ÚZEMNÍ PLÁN MĚSTA BRNA

Textová část Odůvodnění

Kapitola 19 Vyhodnocení připomínek

Svazek Pb17 *(bez osobních údajů)*

By-5 Kostky:

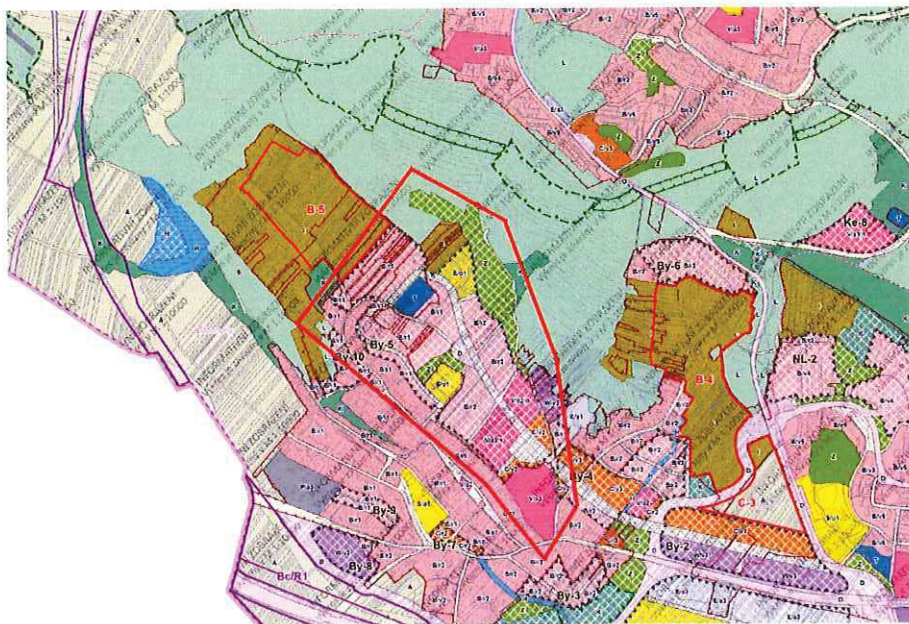
Návrh nové městské čtvrti v okrajové zóně města je příkladem správného uvažování. Je navrhována polyfunkční čtvrt s potenciálem docházkové dostupnosti většiny potřebné obchodní a veřejné vybavenosti, a s jasně vymezeným veřejným prostranstvím. Počítá se i s modrozelenou infrastrukturou a se zavedením kapacitní MHD (prodloužení tramvaje). Přesto není návrh v některých těchto přínosech zcela důsledný a rozšiřování v okrajových částech města je diskutabilní, protože omezuje rozvoj v mimobrněnských regionech Jihomoravského kraje.

MB-3 brněnský Ring Koliště-Benešova:

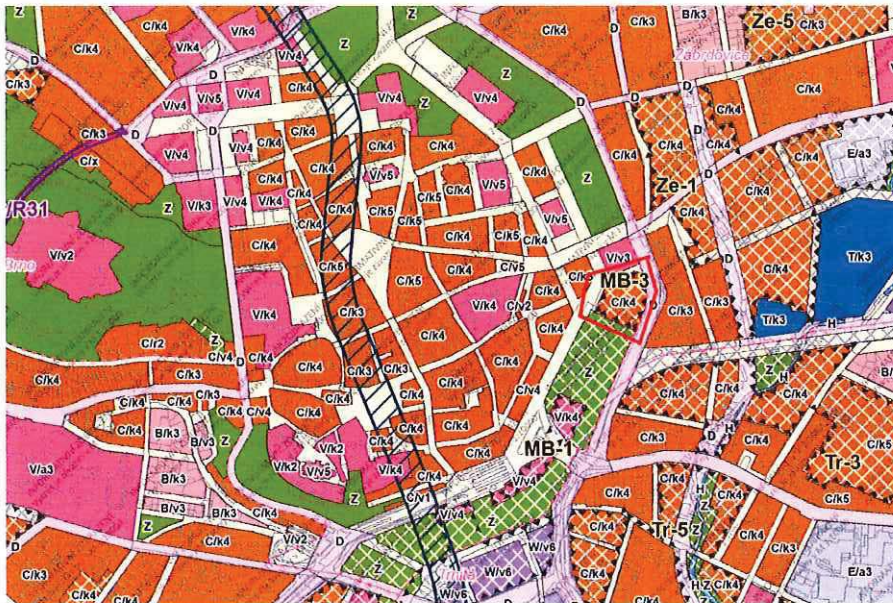
Návrh územního plánu neodpovídá významnosti a závažnosti plochy v centru města. Pravděpodobně se jedná o přizpůsobení plochy již řadu let plánovanému a spícímu developerskému záměru. Z důvodu hlukové zátěže není místo vhodné pro bydlení. Je také nanejvýš vhodné, aby místo navázalo na brněnský parkový okruh a nepřerušovalo jej – vymezit v návaznosti na budovu zelené veřejné prostranství, které zpříjemní prostředí frekventované zastávky MHD.

Le-1 Lesná nad nádražím:

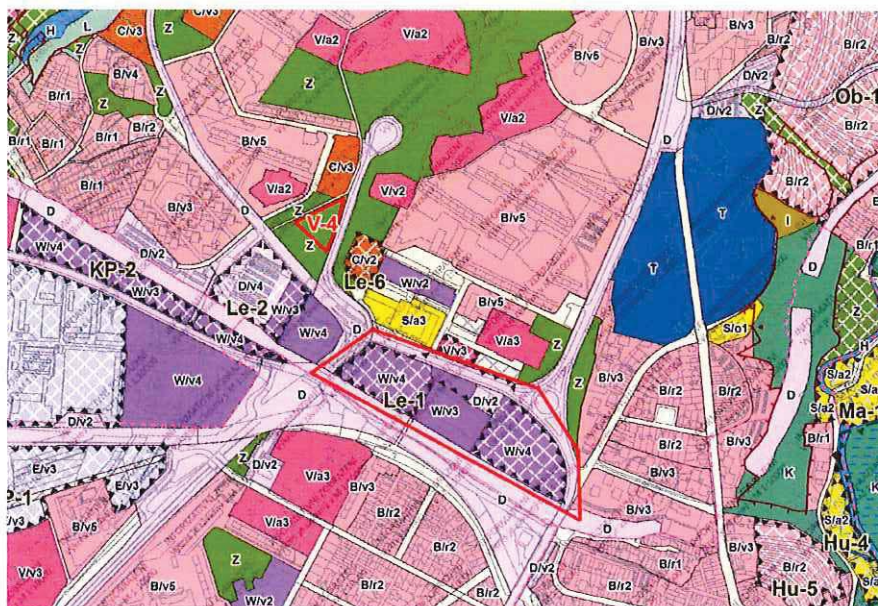
Návrh v územním plánu je zřejmě pokusem navázat na původní urbanistický koncept sídliště Lesná ze 60. let 20. století, kdy na jižním okraji v nejbližší vzdálenosti k centru města mělo vzniknout centrum sídliště s významnými budovami veřejné i komerční vybavenosti. V současnosti ale tento návrh není zcela vhodný, a to z několika hledisek. Vzniká prostor pouze pro komerční vybavenost bez vyvážení veřejnou vybaveností. Návrh neřeší podíl zeleně a modrozelenou infrastrukturu. Navíc se počítá s náhradou stávajících rodinných domů, ve kterých se bydlí.

Sa-3 Sadová východ:

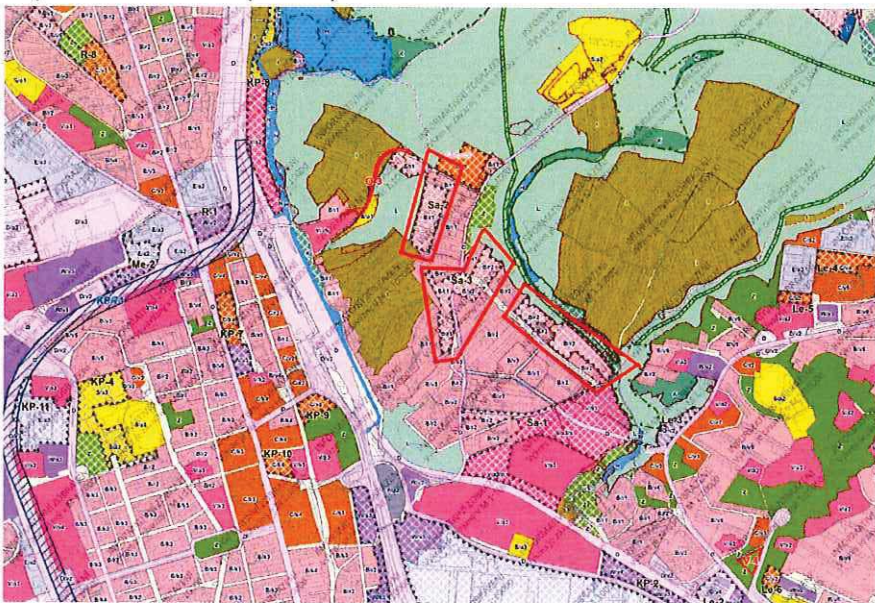
Obytná čtvrť Sadová je příkladem nevhodně řešené monofunkční developerské zástavby. Jejimi hlavními problémy jsou nedostatek veřejné vybavenosti, nadměrná kapacita budov, nedostatek zeleně i veřejných prostranství s rekreační funkcí a špatná dopravní i pěší obslužnost, díky které je lokalita závislá na automobilové dopravě. Architektonické řešení domů neumožňuje vytvoření živého městského parteru s veřejnými i komerčními službami. Průchodnost do přírodního okolí je nedostatečná. Příležitost k alespoň částečné nápravě situace poskytují dosud nezastavěné oblasti. Plocha Sa-3 má navíc potenciál pro vymezení veřejného prostoru s charakterem lokálního centra.

Ky-3 Kníničky - Čihadla:

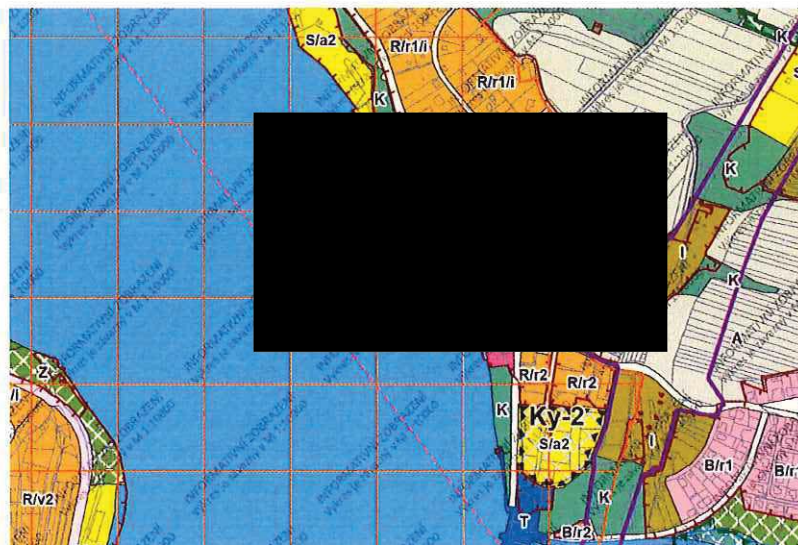
Jedná se o plochu po nedávno zbouraném hotelu Přehrada (bývalý hotel Družba postavený pro potřeby SSM). Místo přiléhá k dopravně vytížené cestě v důležité rekreační oblasti na levém břehu Brněnské přehrady. Domníváme se, že znepřístupnění velkého pozemku, jeho rozparcelování, ohrazení a vyplnění území rekreačními chatami není šťastné. Přestože na ulici Hrázní bývá čilý ruch, pohybuje se na ní velký počet chodců, cyklistů i aut, jde pouze o průjezdní oblast, která by si zasloužila oživení. A to takovým využitím, které bude sloužit pokud možno všem sociálním vrstvám a bude vnášet život do místa celoročně, nejen v letní sezóně.

Str-2 Brno centrum Úvoz - Tvrdého:

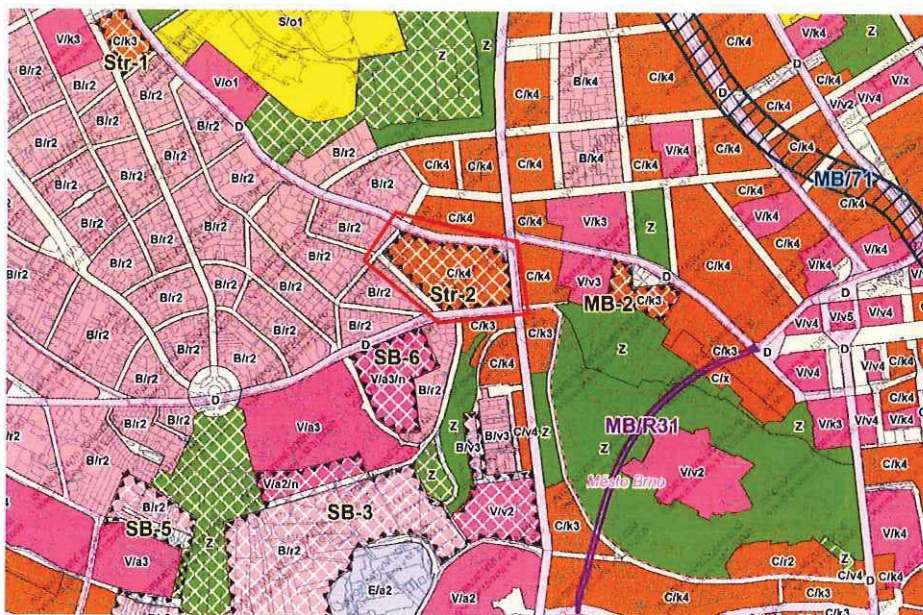
V současnosti se na místě nachází areál VUT s podvyžitými budovami. VUT zřejmě opustilo záměr vystavět zde integrovaný areál umělecko-technických fakult (FA, FAVU...) a vnést tak ohnisko života do poněkud jednotvárné, převážně obytné výstavby širšího centra. Určením místa pro polyfunkční developerskou výstavbu zde vzniká prostor pro gentifikaci (lukrativní výstavba jen pro jednu – dostatečně movitou sociální vrstvu). Význam místa v urbání struktuře Brna je podle našeho názoru mnohem větší než navrhované využití.

Po-2 Poděbradova – Staňkova (Brno Ponava), areál bývalých Jaselských kasáren při ulici Štefánikova:

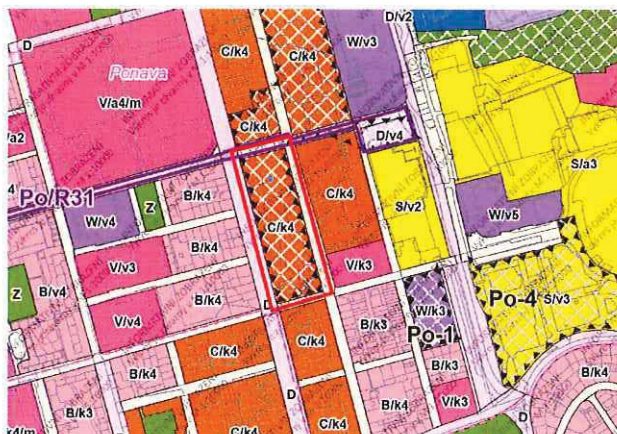
Přípomínka se týká části lokality, konkrétně uvolněného prostoru, který vznikl demolicí bývalých Jaselských kasáren. Areál byl uvolněn pro plánovaný developerský záměr, který nebyl realizován. V současnosti je místo nezastavěné a je pokryté zelení, částečně původní a částečně živelně zakoreněné. Místo se nachází ve velmi husté blokové zástavbě podél městské třídy silně zatížené hlukem a dopravou. Místo není veřejně přístupné.
